监理通知单

工程名称: 荆门万华家居(二期)5MW 屋顶分布式光伏发电项目

编号: ZHJL-JMWH-TZ-008

事由: 关于 2#仓库支架导轨

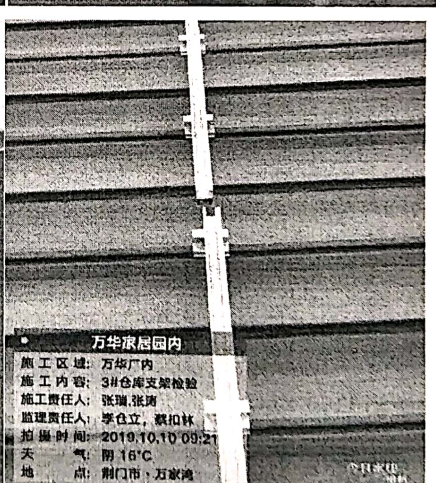
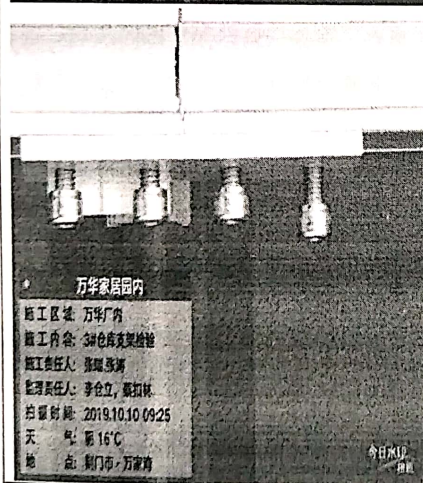
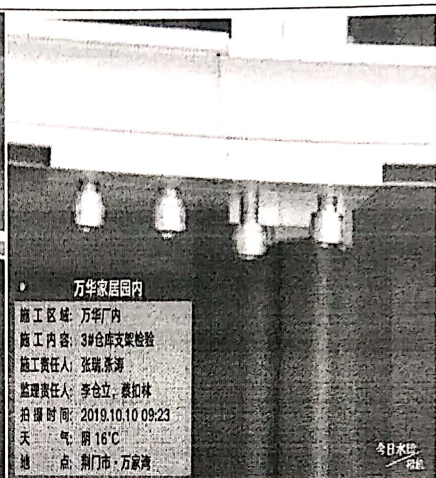
1、我监理人员在现场巡视检查时发现, 2#仓库安装支驾导轨中, 方阵与方阵之间个别支架导轨出现错差不直, 会给以后组件安装造成影响, 要求贵公司整改。

2、支架连接件螺栓松动未上紧, 现场这样的情况达到能占 60 到 70%, 要求施工方挨个检查整改。

3、个别支架导轨与夹具间有间隙,

以上问题会给质量、安全、进度造成影响, 造成一切后果由你单位全部负责。以上事项在 48 小时内整改完成, 报监理部复查。
